ПАСПОРТ ДОСТУПНОСТИ

муниципального бюджетного дошкольного образовательного учреждения детский сад
«Аист»

по адресу: п. Солнечный, ул. Таежная, дом ба
№ д

Фото 4. Вход в здание. Основной.

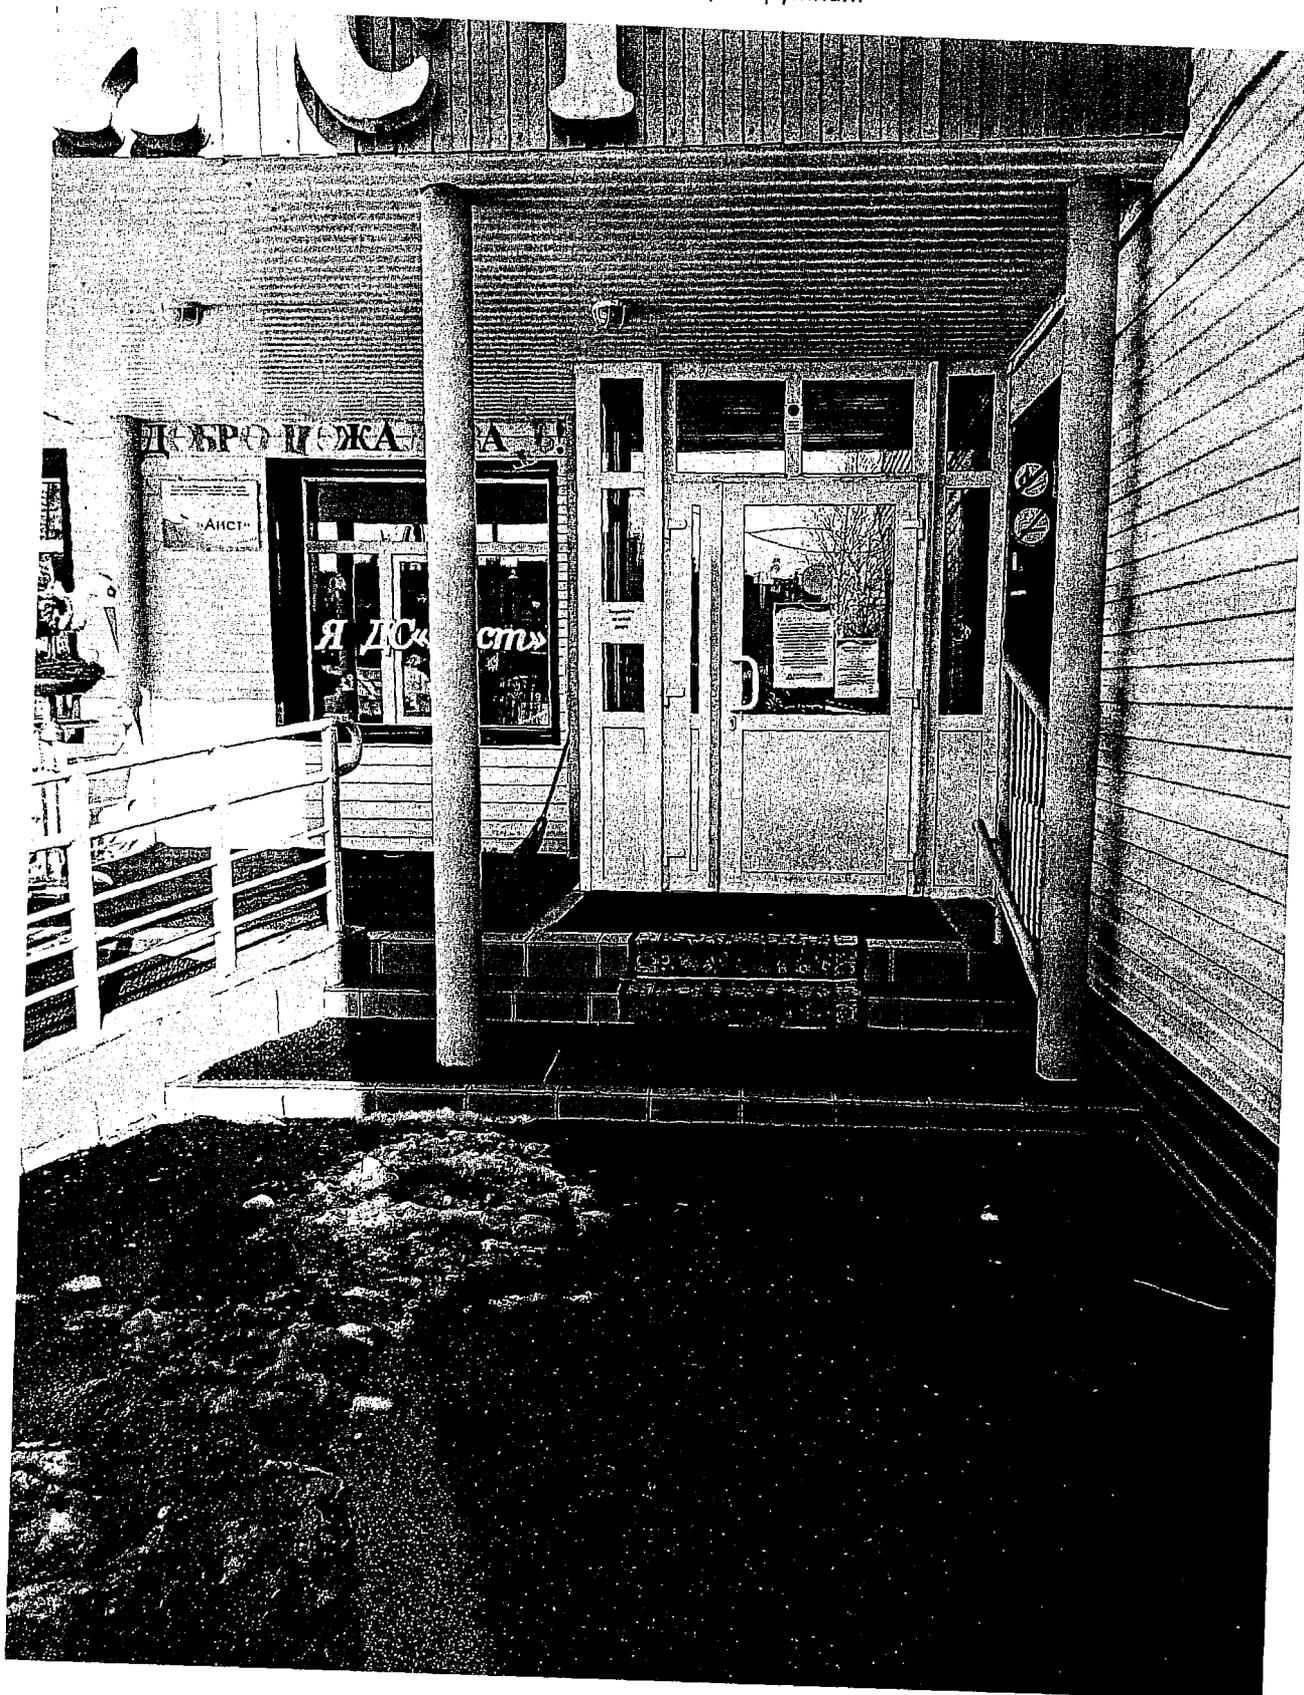
2.1.	Лестница (наружная)	есть	-	4		С		
2.2.	Пандус (наружный)	есть	-	4		С		
2.3.	Входная площадка (перед дверью)	есть	-	4	Отсутствует: информационное табло, навес, водоотвод, дренажная решетка, подогрев поверхности покрытия. Отсутствует радиомаяк.	все С	Установить: информационное табло, знаки, навес, водоотвод, дренажную решетку, подогрев поверхности покрытия.	Текущий ремонт Индивидуально е решение ТСР

2.4.	Дверь (входная)	есть	-	4		все		
2.5.	Тамбур	есть	-	-				
	ОБЩИЕ требования к зоне	есть		4	Отсутствует: информационное табло, навес, водоотвод, дренажная решетка, подогрев поверхности покрытия.	все	Установить: информационное табло, знаки, навес, водоотвод, дренажную решетку,	Текущий ремонт с применением индивидуально

Фото 5. Коридор.

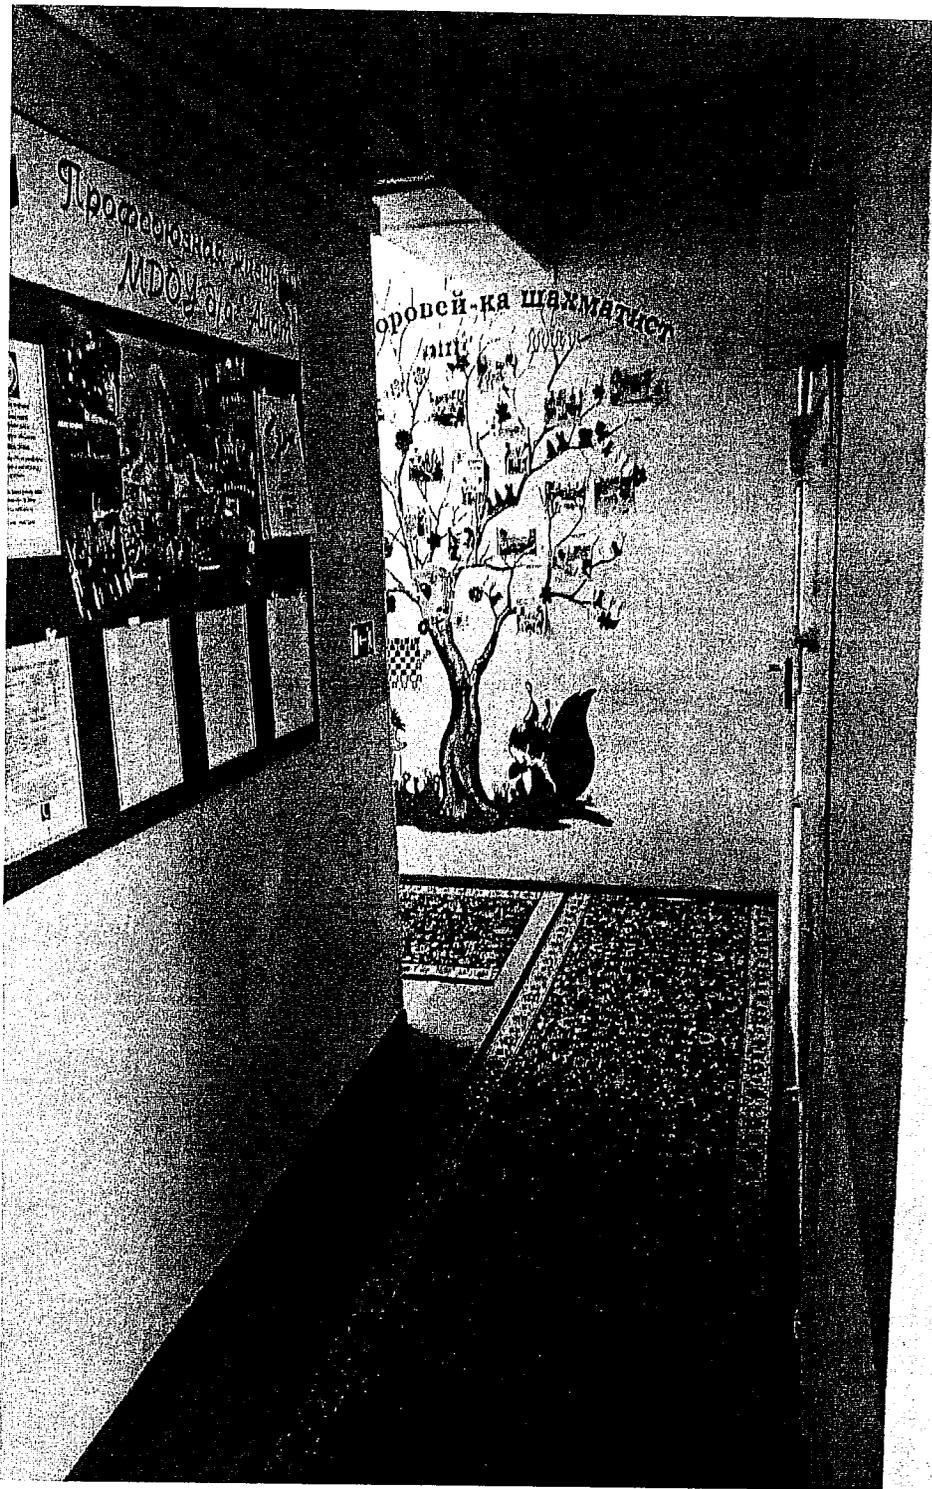
3.1.	Коридор	есть	14, 18, 27, 28, 36, 60,80	5, 6	Ширина коридоров менее 1,50м. Отсутствуют карманы для маневрирования и разъезда инвалидов колясочников. Отсутствуют предупредительные тактильные указатели.	все К, С	По конструктивным особенностям здания расширение коридоров и создание карманов для разъезда инвалидов колясочников технически невозможно. Нанести на участки пола на путях движения инвалидов и МГН тактильные предупреждающие указатели, световые маячки. Установить информационную схему.	Технические решения не возможны Индивидуальное решение ТСП Текущий ремонт

Фото 8. Дверь.

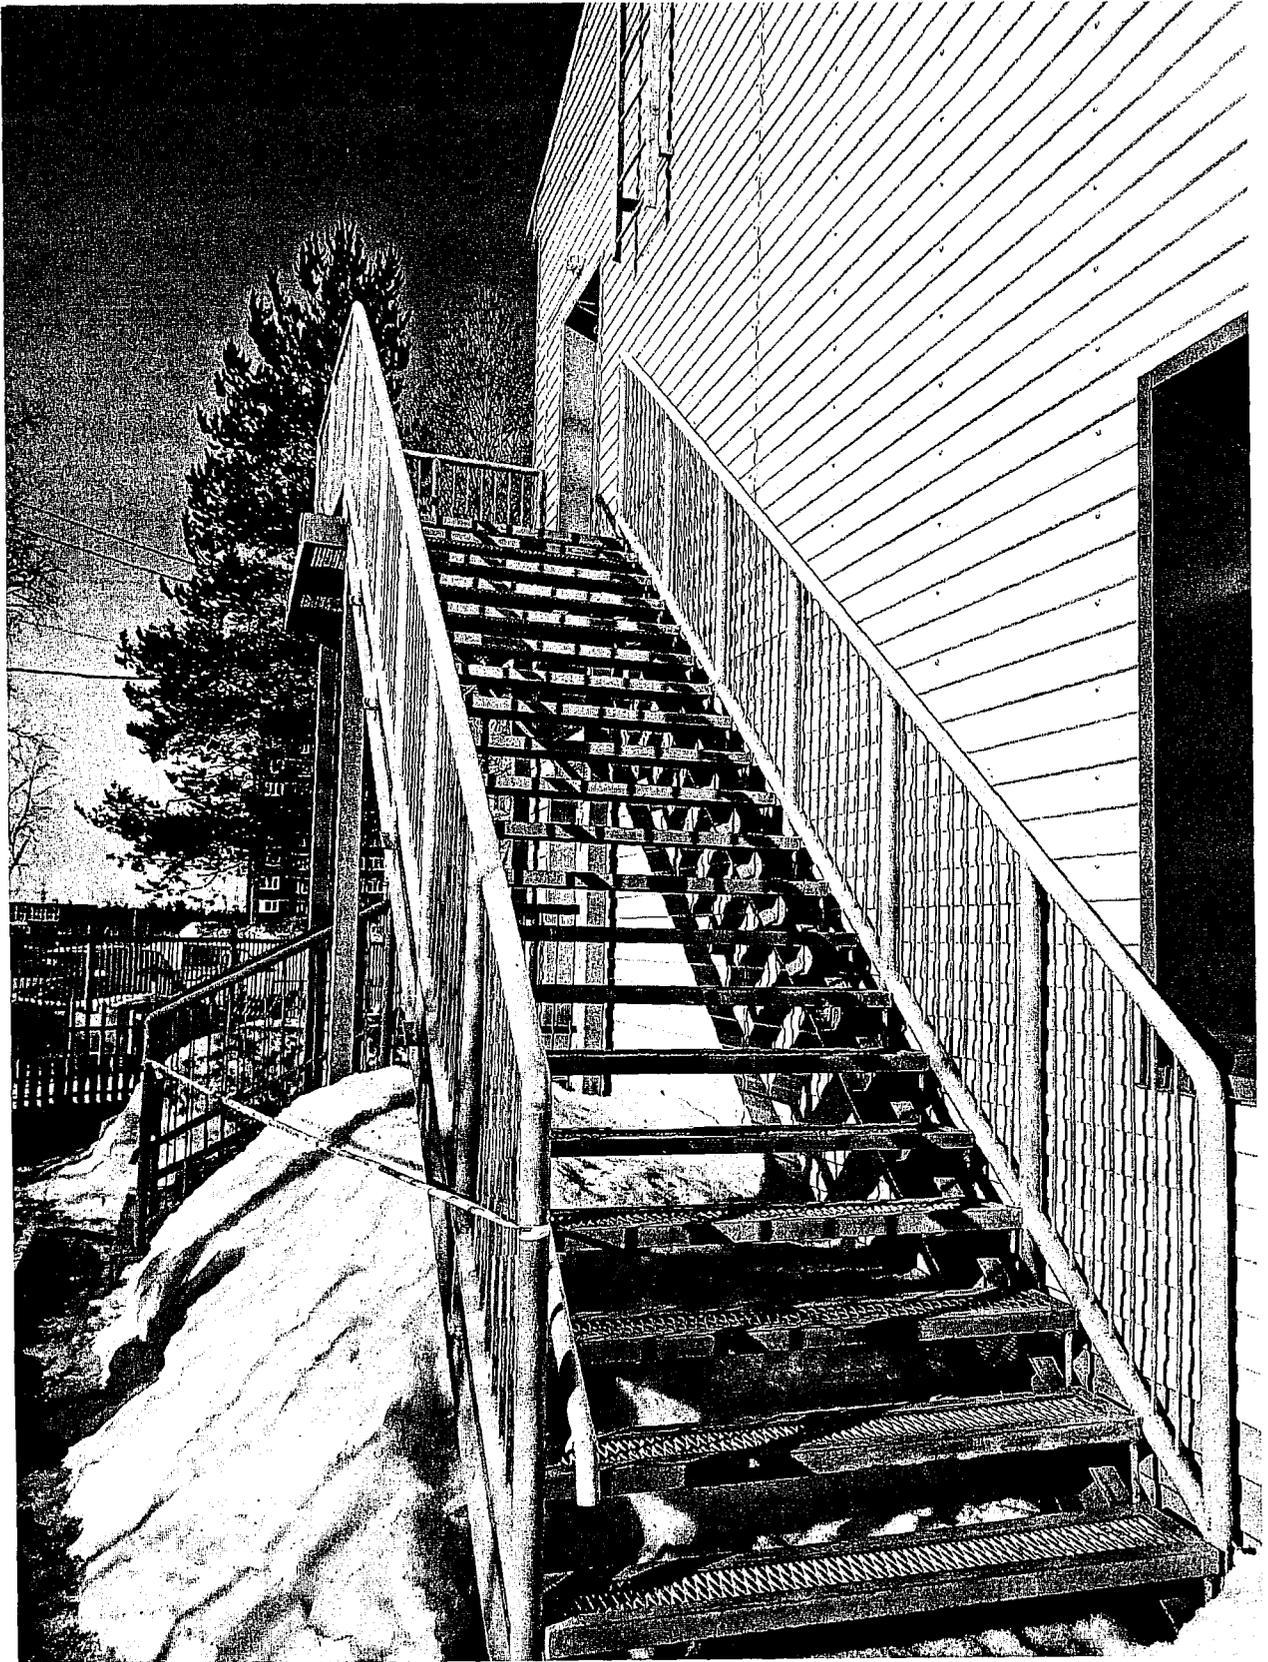
3.5.	Дверь	есть		8		все		
3.6.	Пути эвакуации (в т.ч. зоны безопасности)	есть	1эт. -18, 28, 34, 60, 70, 80, 14. 2 эт. - 14, 26, 28, 42, 38, 43, 32.	9, 10	Отсутствует пандус, поручни, тактильная информация. Ширина дверных проемов менее 0,9 м. Ширина коридора менее 1,5 м. Порог и перепад высот в дверном проеме более 0,025м. Участки пола на путях движения не имеют тактильные предупреждающие указатели, световые маячки. Отсутствует незадымляемая зона безопасности оборудованная двусторонней связью.	Все К, С	Установка пандуса, расширение коридоров технически невозможно. Установить тактильную информацию. Расширить дверной проем. Сменить пороги до допустимого уровня. Участки пола на путях движения окрасить в контрастный цвет или применить тактильные указатели. Оборудовать двусторонней связью.	Технические решения не возможны Текущий ремонт
	ОБЩИЕ требования к зоне				-		По конструктивным особенностям здания расширение коридоров и лестничных маршей при реконструкции технически невозможно

Фото 11. Зоны целевого назначения здания. Группы.

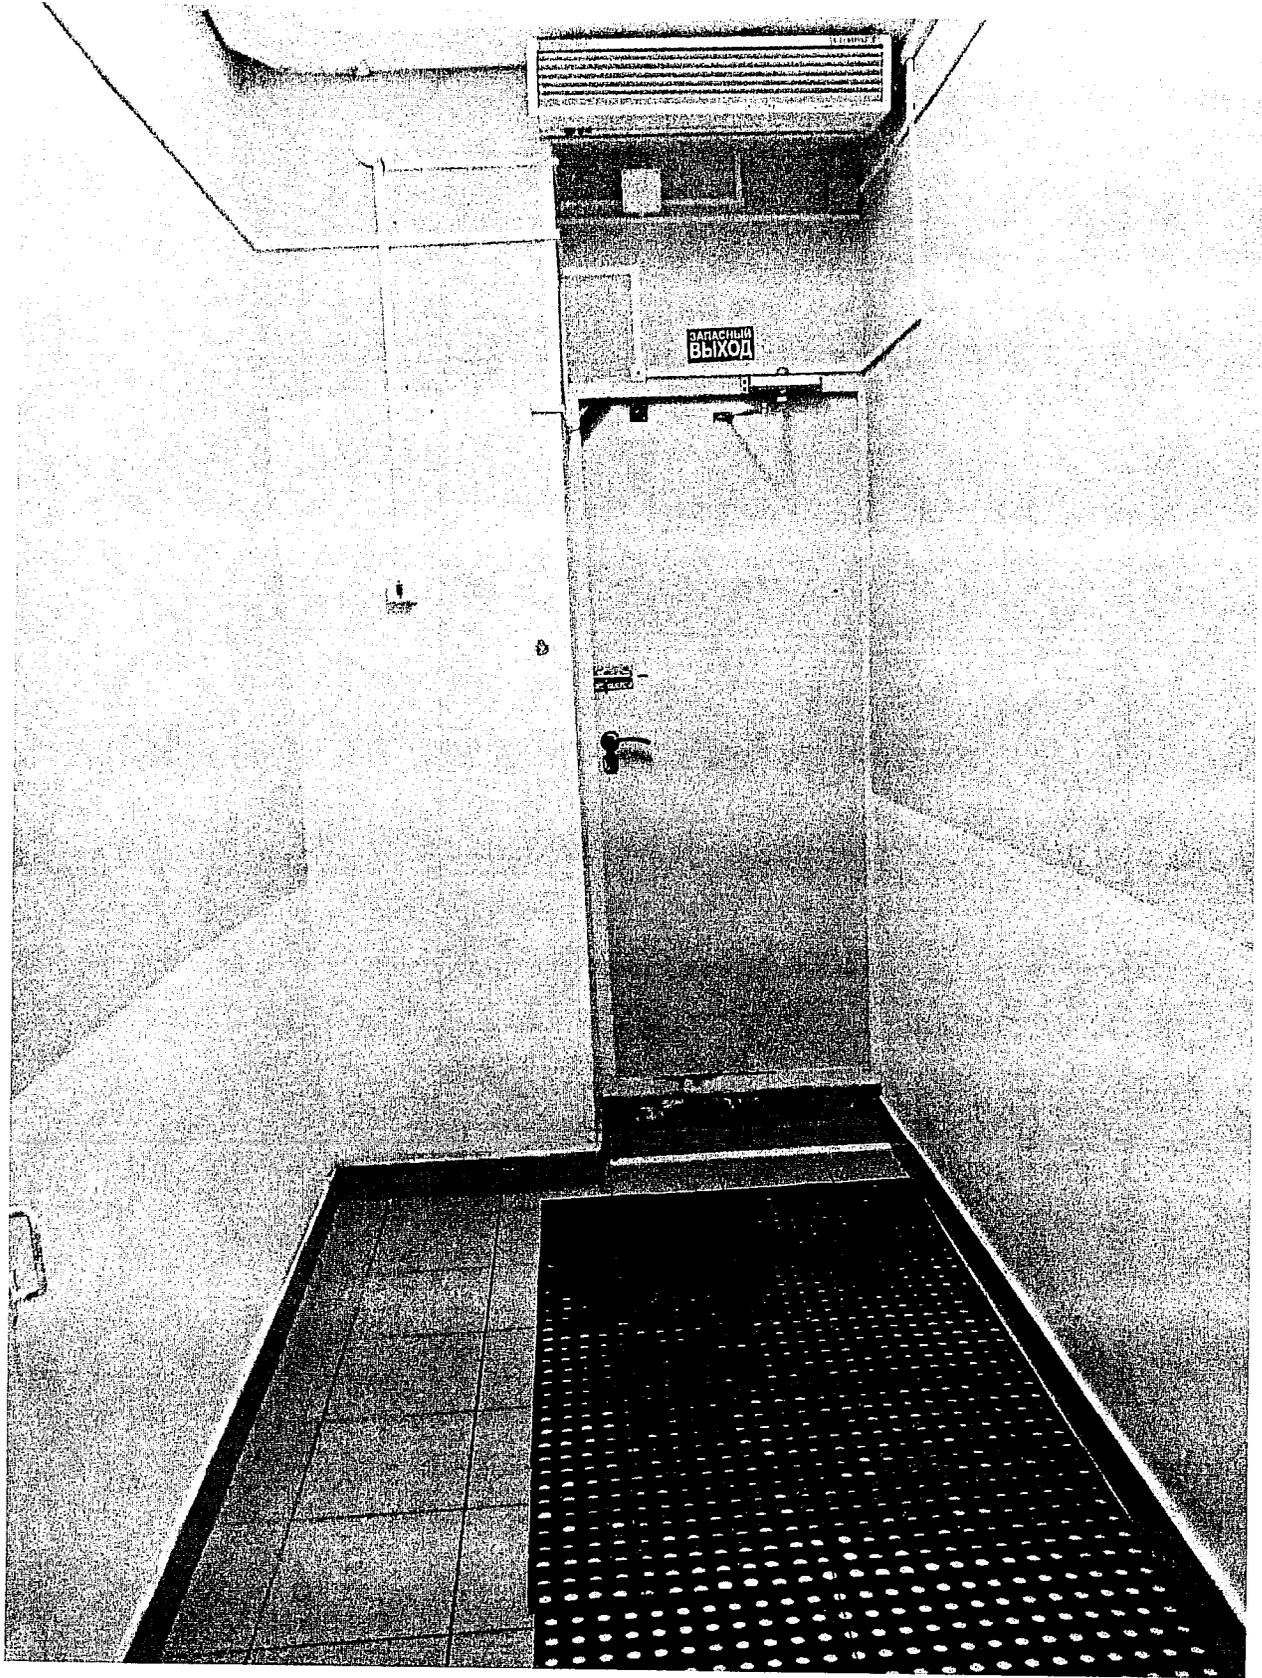
4.1.	Групповая форма обслуживания Кабинет логопеда, психолога	есть	1 эт - 252 эт.- 27	11	Участки пола на путях движения не имеют тактильные предупреждающие указатели, световые маячки. Ширина двери менее 0,9м. Высота порога в дверном проеме более 0,014м. Отсутствуют доводчики с 5-ти секундной задержкой, фиксаторы в положении «открыто-закрыто».	все К	Участки пола на путях следования оборудовать тактильными предупреждающими указателями, световыми маячками. Расширить дверной проем. Сменить дверные ручки. Пороги снизить до допустимого уровня. Установить доводчики с 5-ти секундной задержкой, фиксаторы положения «открыто-закрыто».	Текущий ремонт Индивидуальное решение ТСР

Фото 15. Туалетная комната.

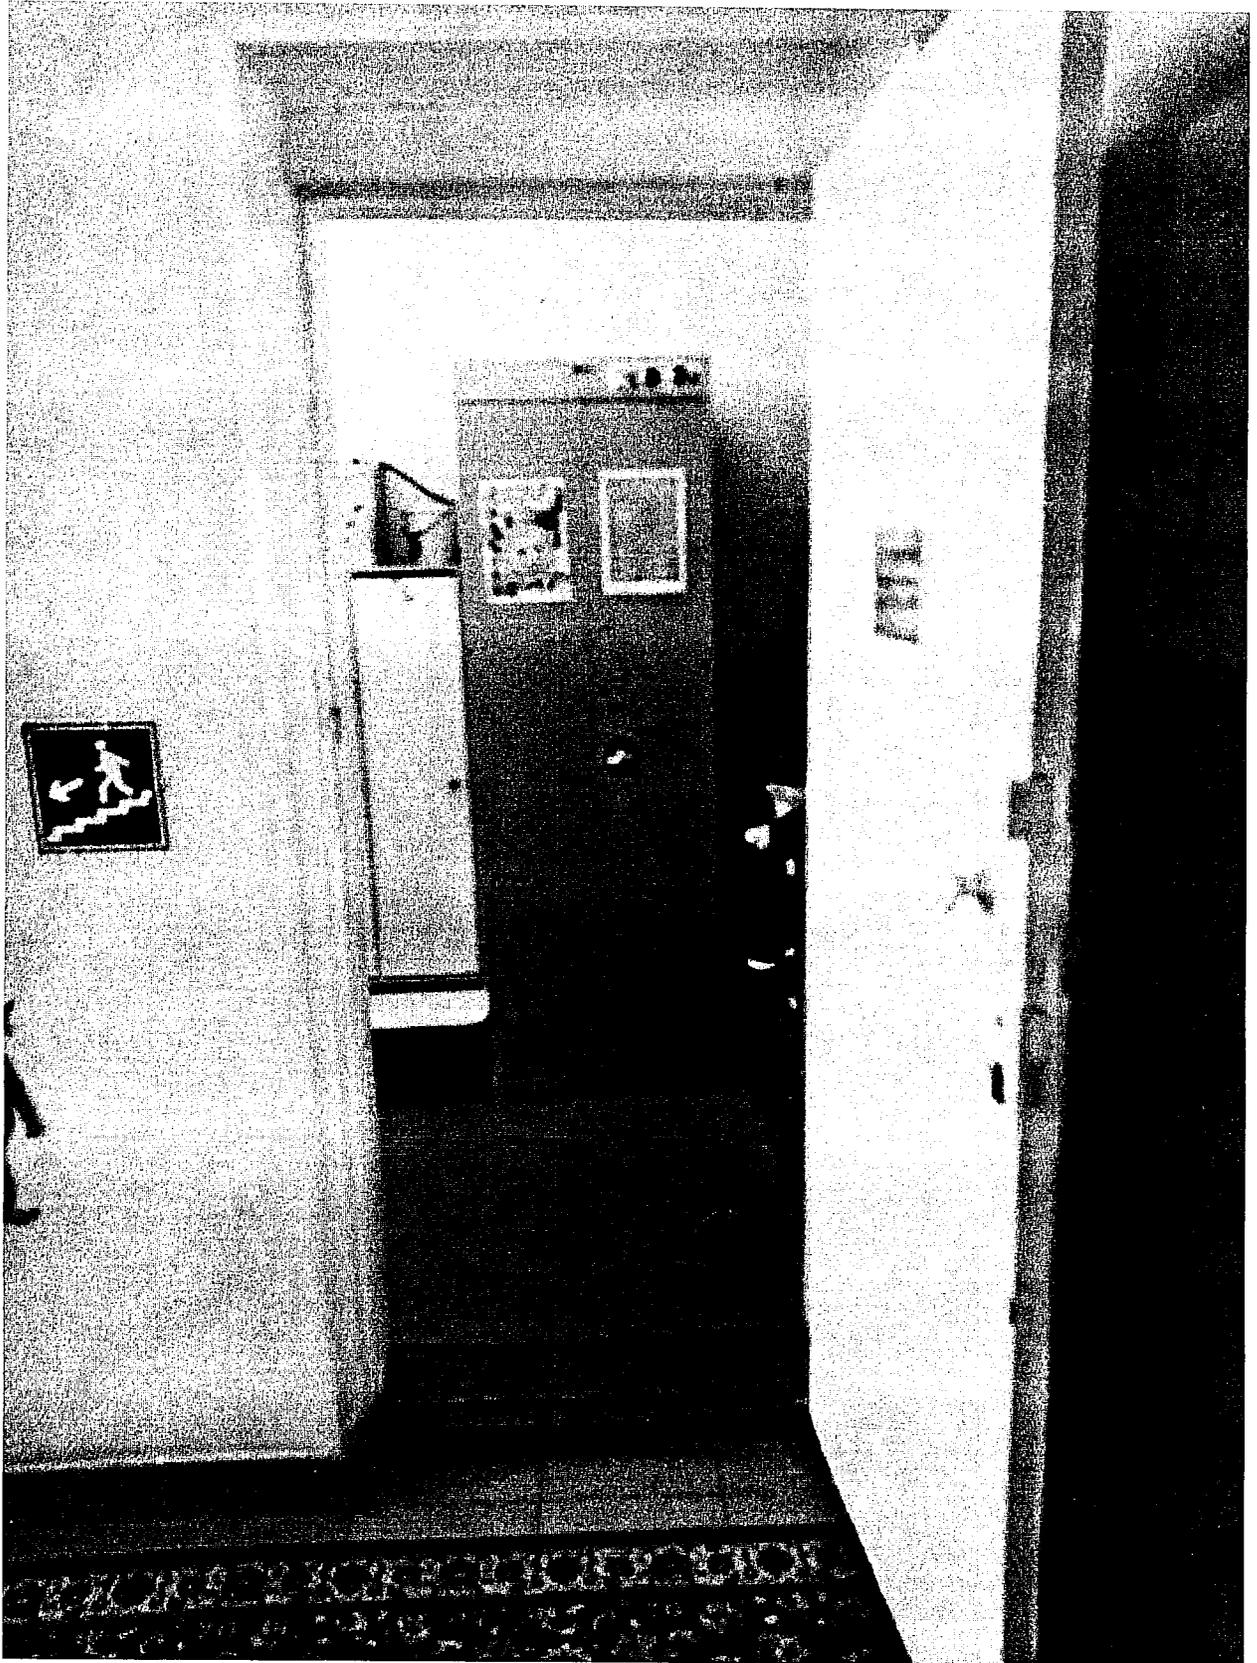
5.1.	Туалетная комната	есть	33	14,15, 16	Отсутствует информирующая табличка о назначении кабинета. Отсутствует система 2-х сторонней связи. Отсутствует универсальная кабинка. Ширина дверного проема менее 0,9 м. Ручки не рычажного типа. Порог в дверях более 0,014м. Размеры санузла менее 2,20х1,180. Отсутствуют горизонтальные и вертикальные поручни, откидные штанги, крючки для одежды и костылей. Кнопка вызова дежурного администратора. Смеситель на умывальнике не рычажного типа. Отсутствуют писуары вертикальной формы. Система управления слива не соответствует нормативам. Отсутствует откидное кресло на спинке унитаза.	все К,О,С	Установить информирующую табличку о назначении кабинета. Оборудовать системой 2-х сторонней связи. Установить универсальную кабинку. Расширить дверной проем. Снизить порог до допустимого уровня. Установить ручки рычажного типа. Установить горизонтальные и вертикальные поручни, откидные штанги, крючки для одежды и костылей. Оборудовать двухсторонней связью. Установить смеситель на умывальнике рычажного типа. Установить писуары вертикальной формы. Систему управления слива привести в соответствие нормативам. Установить откидное кресло на спинке унитаза.	Текущий ремонт

5.3.	Бытовая комната	нет						
	ОБЩИЕ требования к зоне			14,15, 16	Отсутствует информирующая табличка о назначении кабинета. Отсутствует система 2-х сторонней связи. Отсутствует универсальная кабинка. Ручки не рычажного типа. Порог в дверях более 0,014м. Отсутствуют горизонтальные и вертикальные поручни, откидные штанги, крючки для одежды и костылей. Смеситель на умывальнике не рычажного типа. Отсутствуют писуары вертикальной формы. Система управления слива не соответствует нормативам. Отсутствует тактильная и визуальная информация.	все К,О,С	Установить информирующую табличку о назначении кабинета. Оборудовать системой 2-х сторонней связи. Установить универсальную кабинку. Снизить порог до допустимого уровня. Установить ручки рычажного типа. Установить горизонтальные и вертикальные поручни, откидные штанги, крючки для одежды и костылей. Установить смеситель на умывальнике рычажного типа. Установить писуары вертикальной формы. Систему управления слива привести в соответствие нормативам. Обеспечить тактильной и визуальной информацией.	Индивидуальное решение с ТСП Текущий ремонт
